Centre de rencontres, de spectacles et de loisirs à Moutier BE

Extrait du programme

Extrait du rapport du jury

1er prix (24 000 Fr.) M. Schlup, Bienne; collaborateurs: **Bernard Gfeller, Hector Kunz**

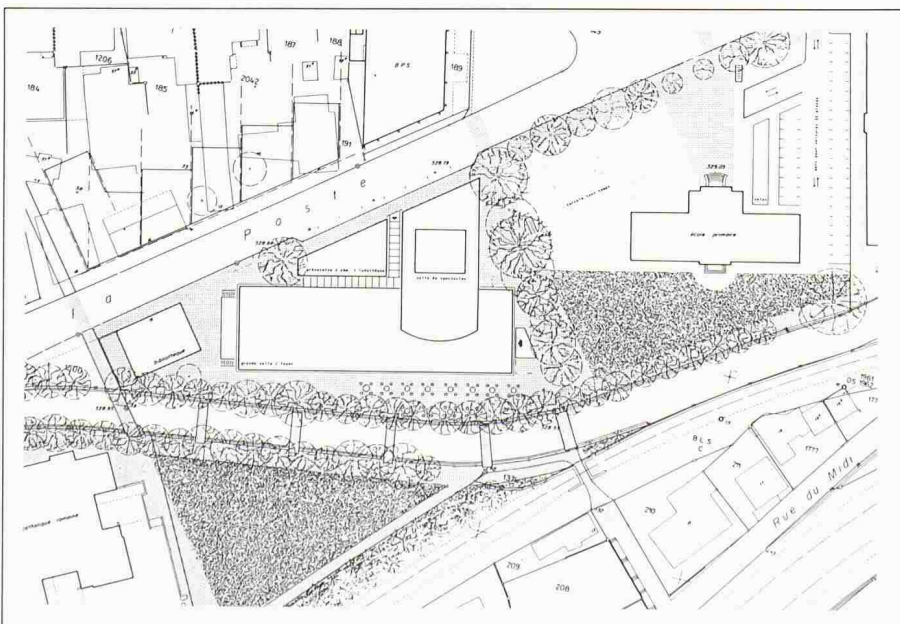
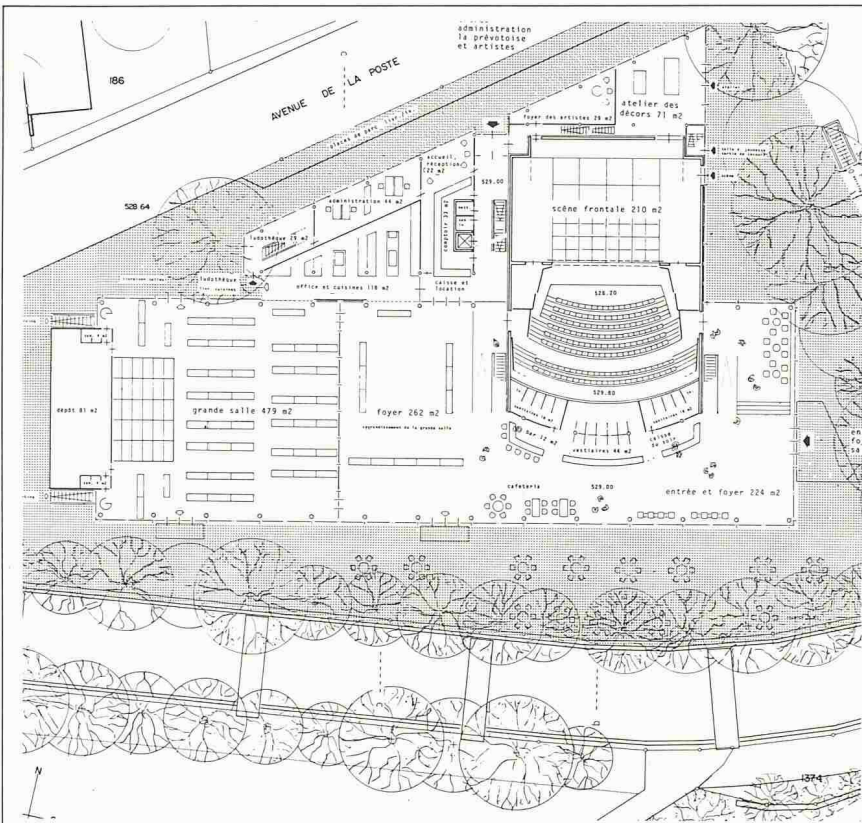
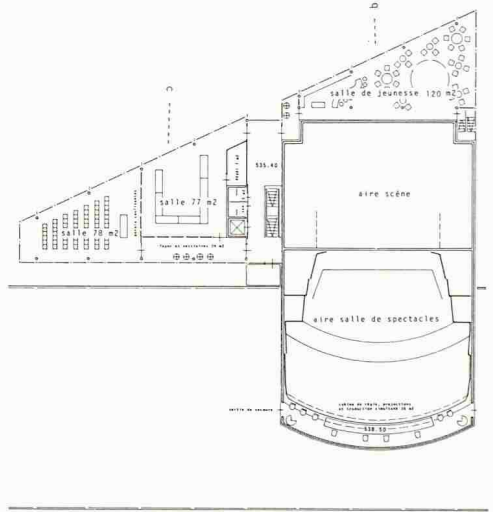
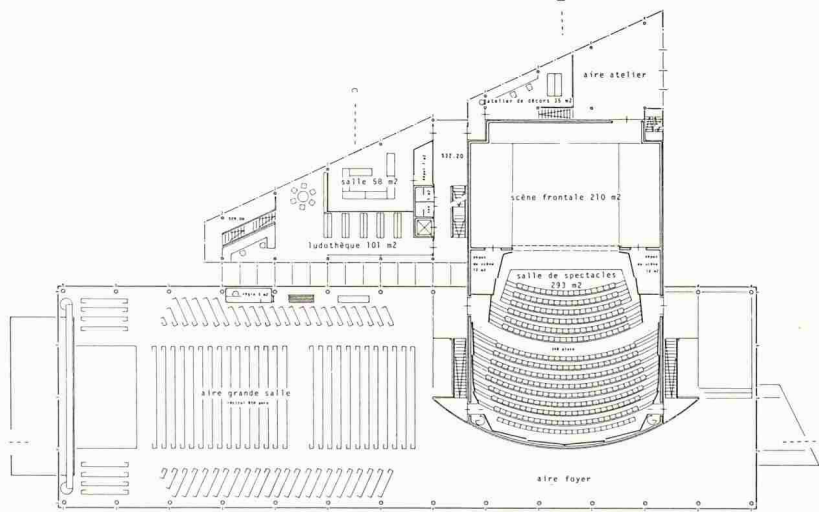
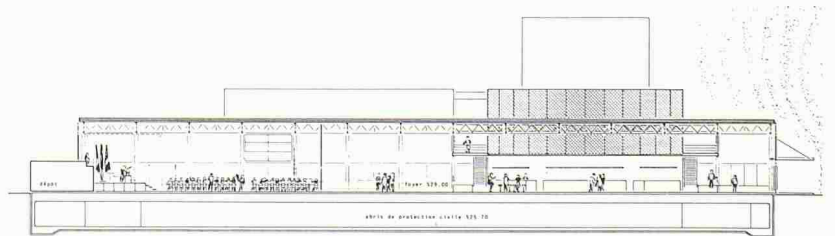
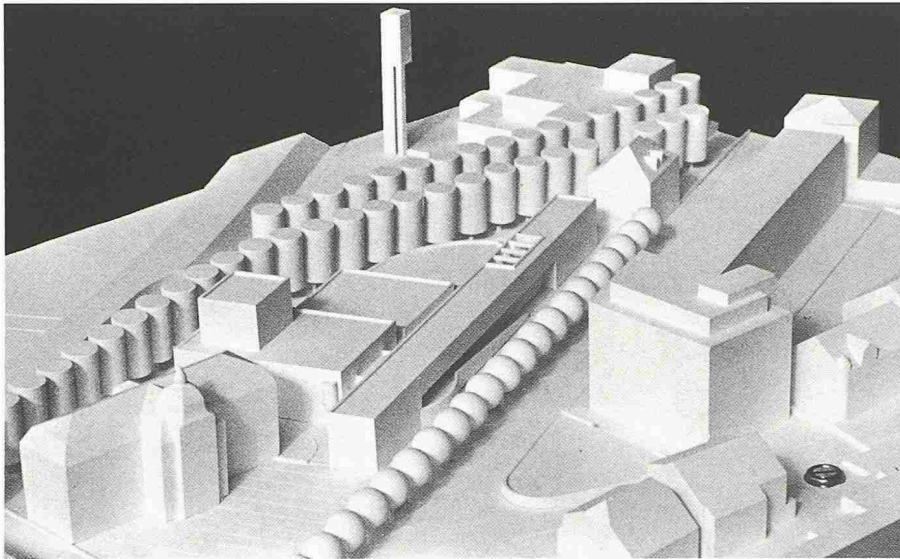
Le projet prend en compte l'espace délimité par l'avenue de la Poste et par le remblai BLS. Un réseau de ponts intègre le parc de l'église aux espaces extérieurs du centre. Le volume de la tour de scène vient habilement compléter l'enveloppe spatiale de la place à son angle Sud-Ouest. La composition volumétrique extrêmement simple respecte l'échelle et l'ordonnance de la ville. D'autre part, le projet reconnaît les valeurs distributives différenciées de l'avenue de la Poste et de la place. La forme architecturale permet une identification facile des éléments du programme et joue sur un contraste entre un système multifonctionnel et souple d'une part et l'écrin fixe du théâtre d'autre part. L'expression de certaines façades reste schématique.

L'entrée principale s'ouvre de façon heureuse sur le préau Sud de l'école aménagé en parc. La disposition des salles situées toutes deux au rez-de-chaussée est bien résolue. L'ouverture de l'accueil, du foyer et de la grande salle sur les rives de la Birse et le parc est bienvenue. La forme, l'organisation et la desserte des locaux annexes n'atteignent pas la qualité du reste du bâtiment.

2e prix (10 000 Fr.): **Carnal-Lauquin-Menthonnex SA**, Lausanne, **Francis Carnal**; collaborateurs: **Antoine Menthonnex**, **Philippe Gossin**

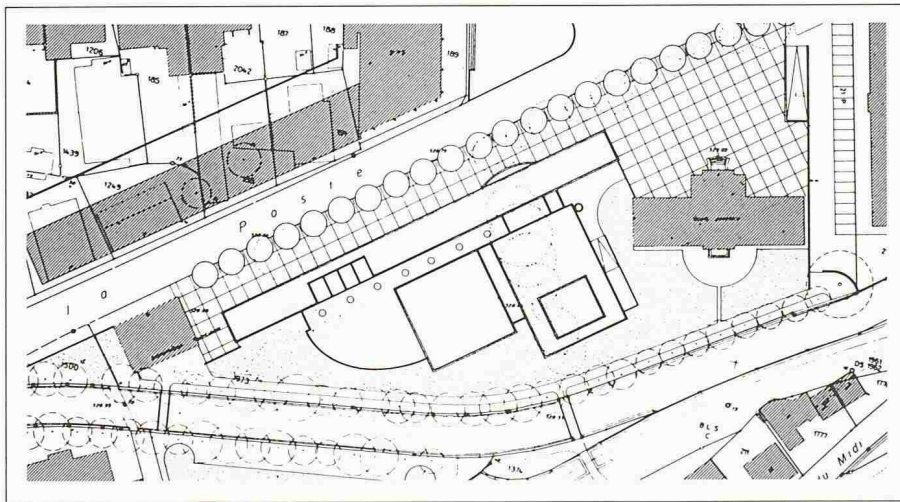
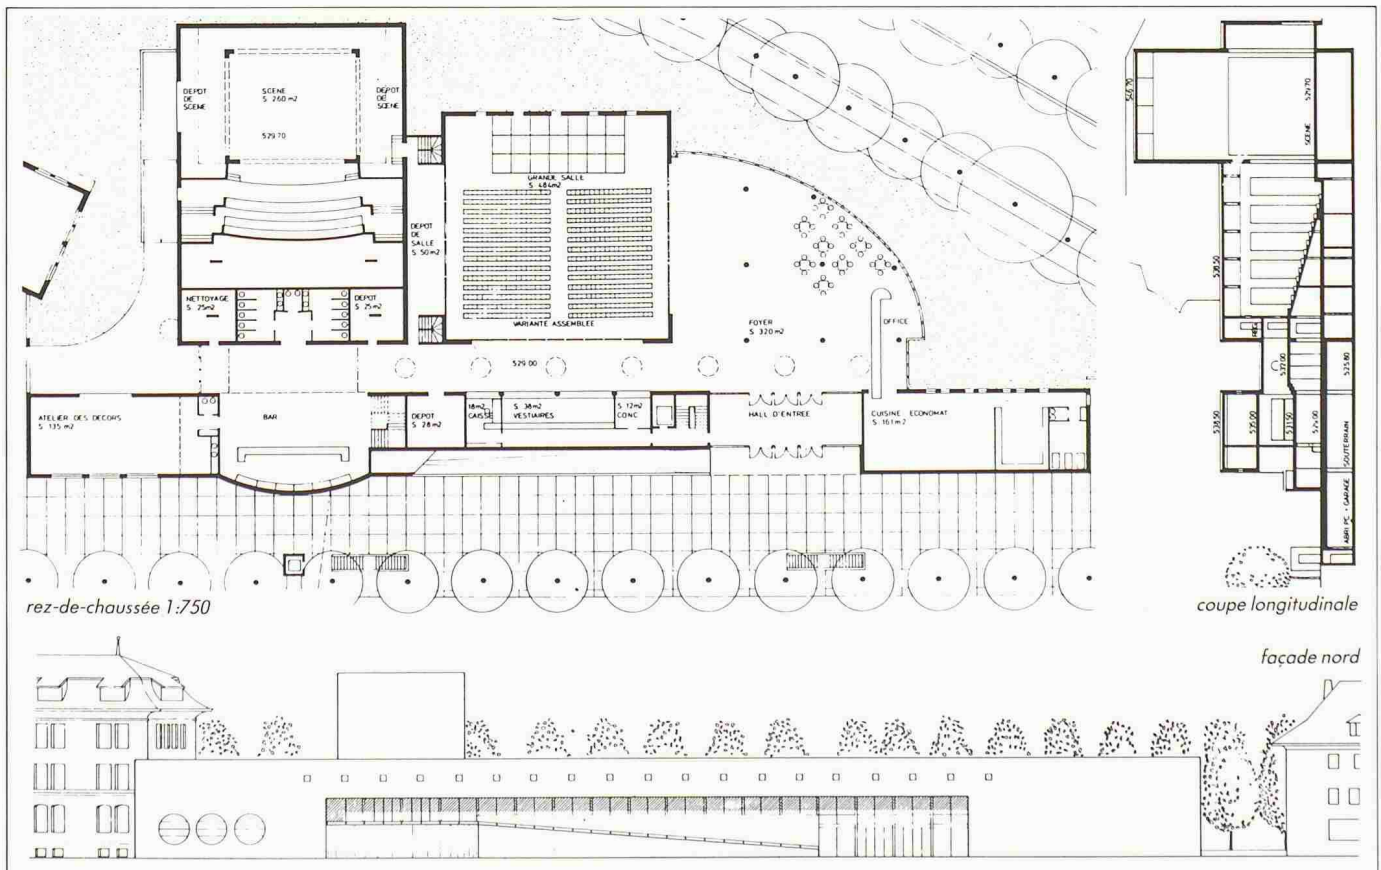
La volonté de prolonger l'avenue de la Poste, par une implantation linéaire, en retrait, qui s'étend jusque sur la place, permet une bonne liaison entre le préau Nord et l'accès principal. Cependant la proximité du volume du collège engendre un espace résiduel difficilement acceptable. Les espaces extérieurs entre la Birse et le centre sont peu intéressants, par contre le parc au Sud du collège est bien venu. La disposition volumétrique différenciant espace servant et espace servi est très claire.

L'entrée principale est bien située et dégagée, grâce au recul de l'alignement du bâtiment. La transparence à travers le foyer sur les rives de la Birse et le parc est agréable.

Il n'est tiré aucun profit du positionnement des deux salles au rez-de-chaussée. L'accès à la salle de spectacles aurait en effet pu être assuré à ce niveau. Mais paradoxalement, il faut, pour accéder à celle-ci d'abord monter à l'étage par un long couloir et un escalier caché à l'intérieur ou par une rampe complètement à l'extérieur.

3e prix (9000 Fr.): **Marcel Eschmann**, Moutier; collaborateur: **Pascal Eschmann**

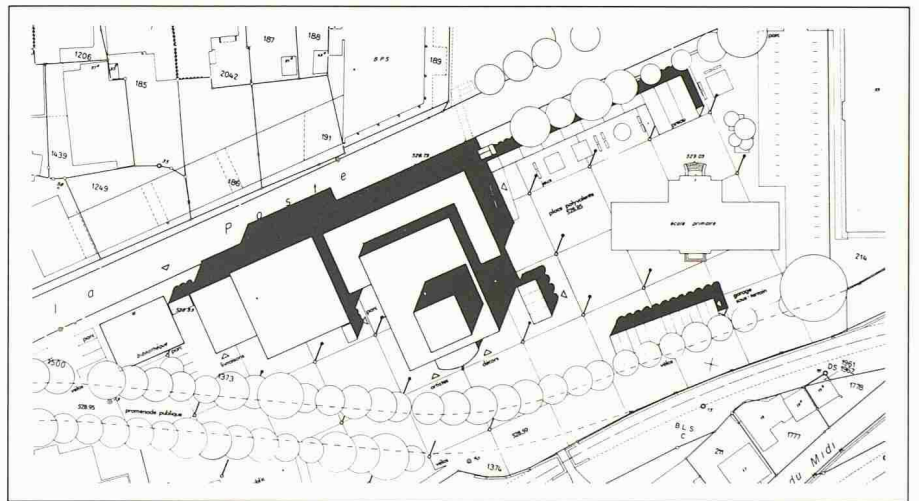
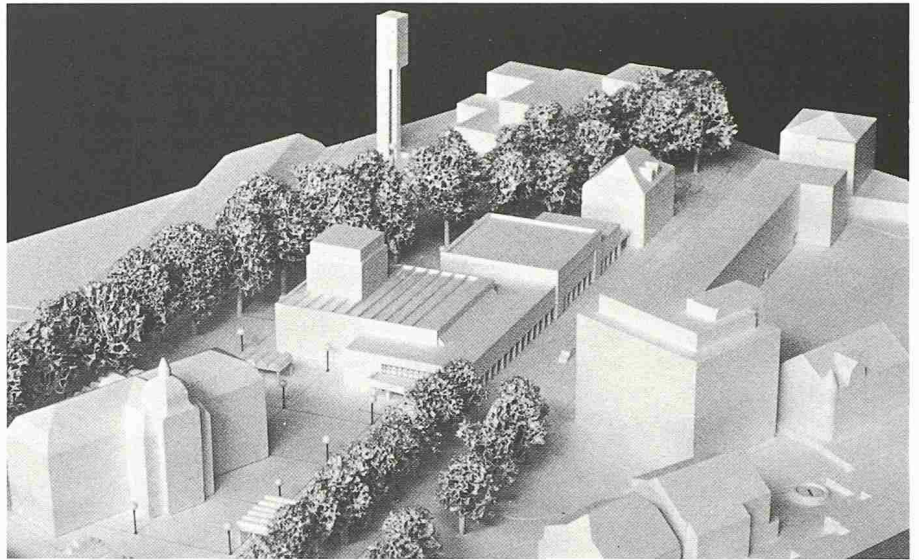
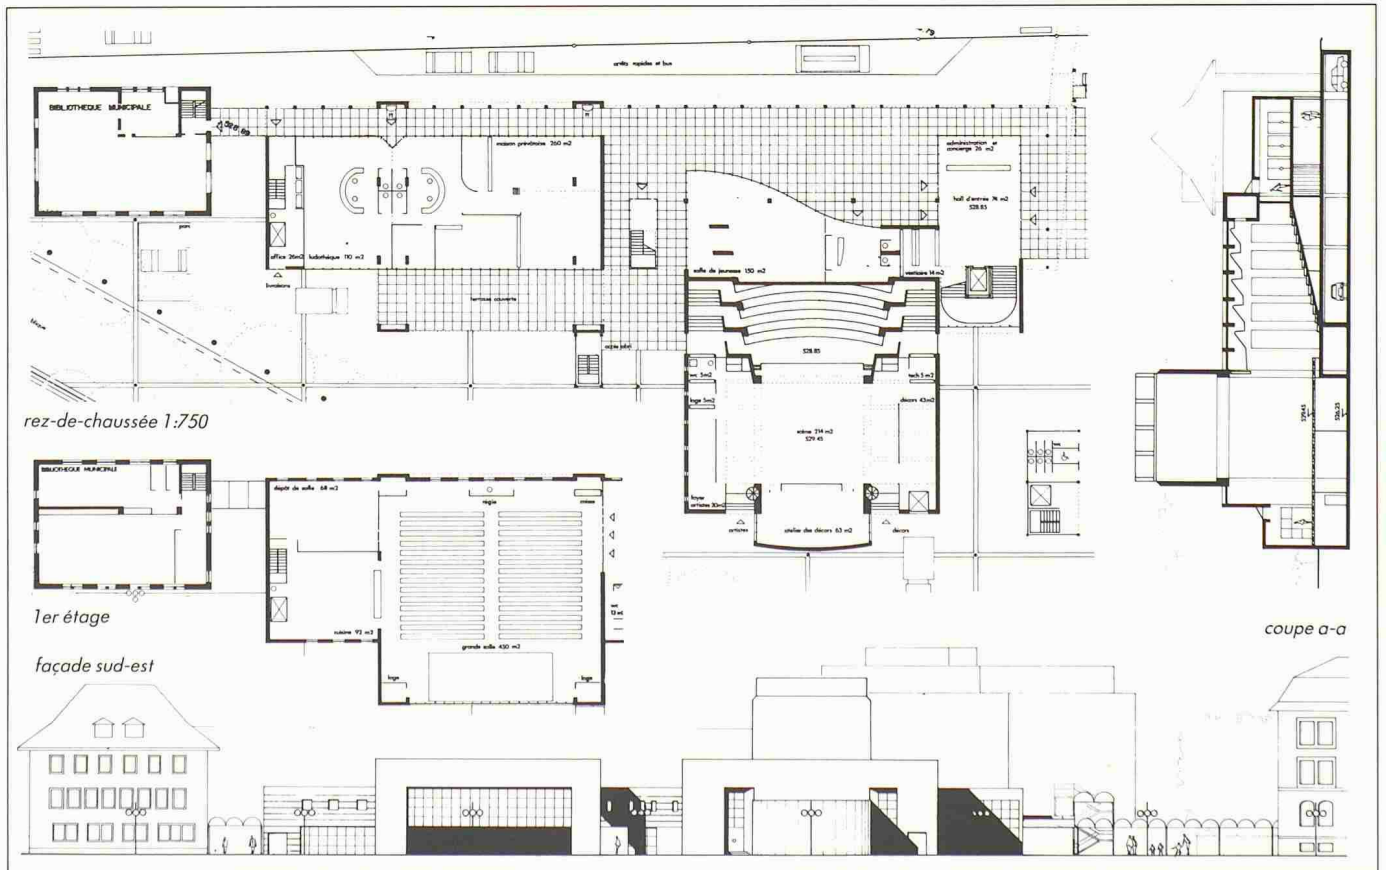
Par sa proposition au Nord de l'avenue de la Poste et par l'implantation du centre culturel au Sud de celle-ci, l'auteur veut fortement renforcer cet axe et le prolonge par un portique à travers la place. Compte tenu des contraintes du programme, la couverture de la Birse n'a aucun sens et, en l'occurrence, n'est pas exploitée du tout. La volumétrie est modeste, relativement simple et articulée. L'ensemble de la distribution des accès sous portique est en contradiction avec leur expression architecturale; la position du volume d'entrée est problématique. L'expression répétée en façade de pseudo cadres n'a aucun rapport ni avec les fonctions portuuses ni avec le système d'accès.

La cage d'entrée aux deux salles est étriquée par rapport à la dimension donnée à l'entrée de la salle de jeunesse et à celle de la ludothèque. La deuxième entrée qui doit permettre une utilisation simultanée des deux salles rend en outre la situation d'accès confuse. L'aménagement de l'espace intérieur de la salle de spectacles est trop rigide et lourd. Le foyer commun aux deux salles est insuffisant.

4e prix (8000 Fr.): **Etienne Chavanne**, Moutier, collaborateur: **Daniel Leuenberger**

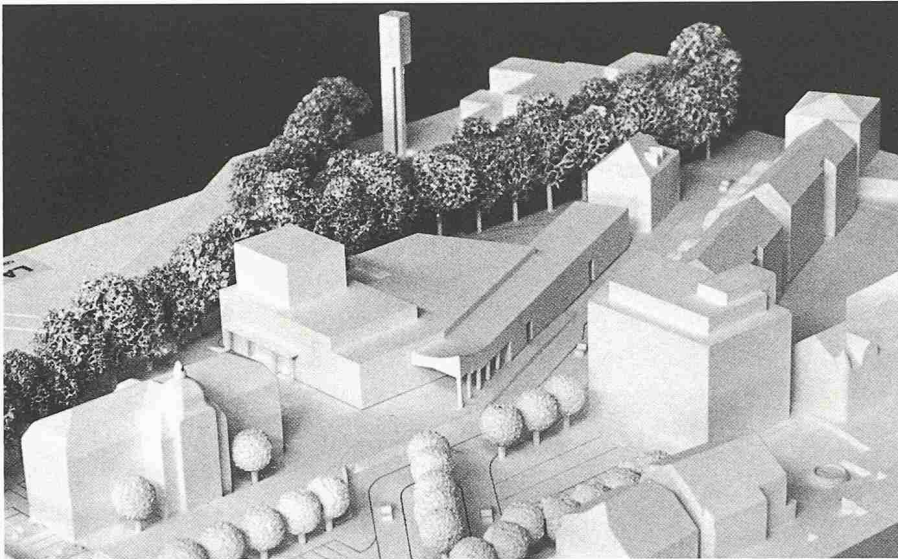
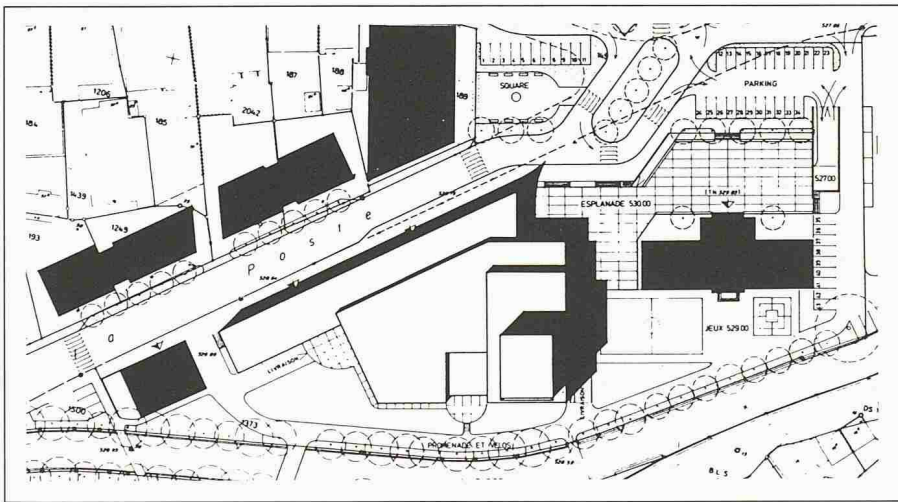
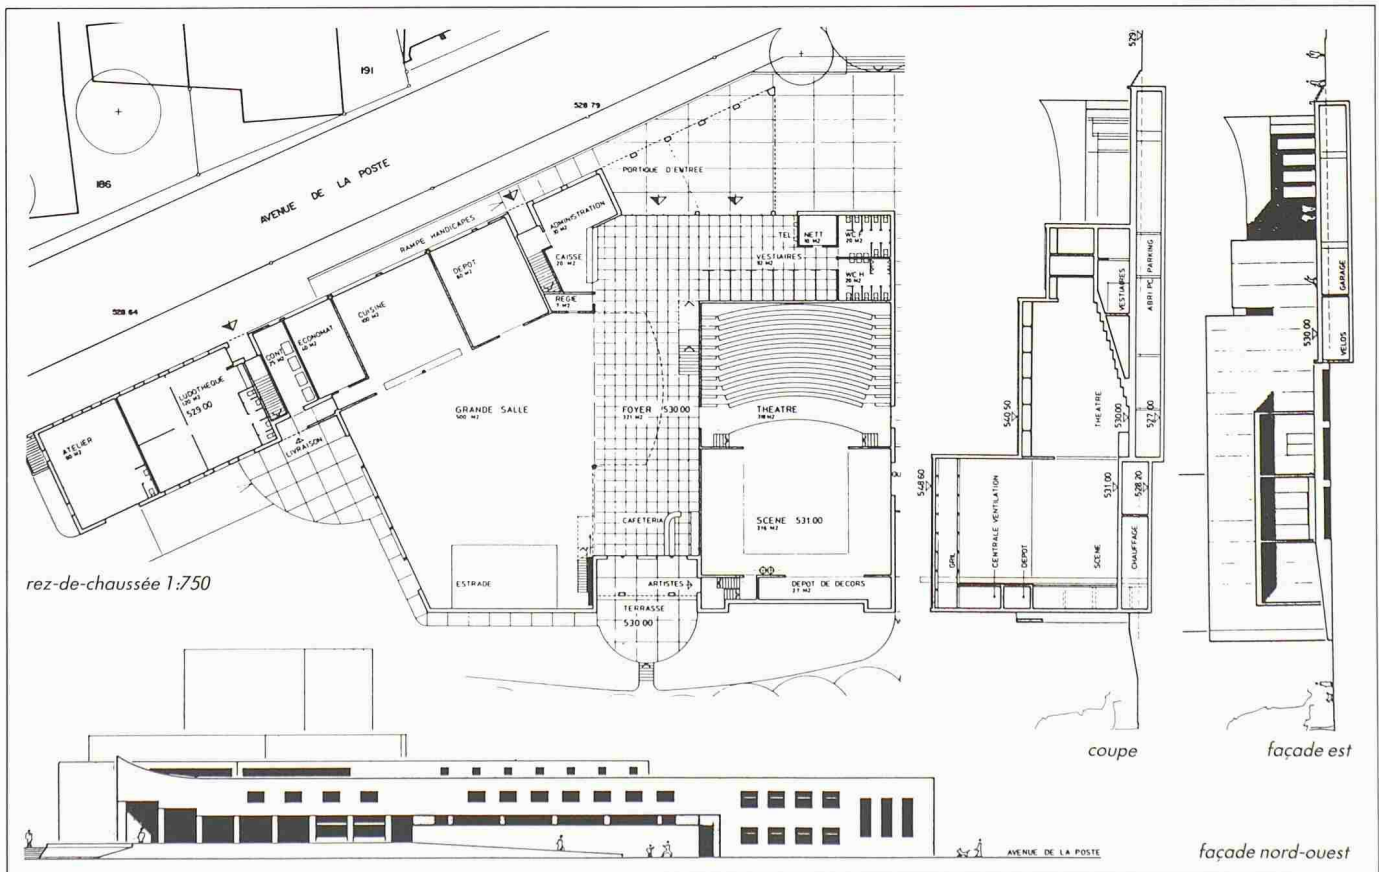
La volumétrie au Nord et au Sud de l'avenue de la Poste renforce cet axe jusqu'à l'entrée de la place. Cette intention est contre-dite par les aménagements confus des circulations, des parkings, des plantations et de l'esplanade. Si cette dernière permet une séparation nette des véhicules et des piétons, par contre ses rapports avec le socle du collège ne sont pas acceptables. La plupart des espaces dégagés le long de la Birse ne sont malheureusement utilisés que pour des fonctions de service. La volumétrie générale, quoique d'échelle modeste, est banale et mal articulée dans ses différentes parties.

Si l'entrée principale est bien perçue de l'extérieur les dégagements en revanche sont étriqués dès qu'on a passé la porte. Les deux salles situées au rez-de-chaussée constituent une solution intéressante. Le foyer assurant la liaison entre ces deux salles, s'ouvre agréablement sur l'extérieur. La salle de spectacles est bien conçue. La forme de la grande salle est en revanche fortuite. L'exploitation simultanée des deux salles est gênée par le vide du foyer.
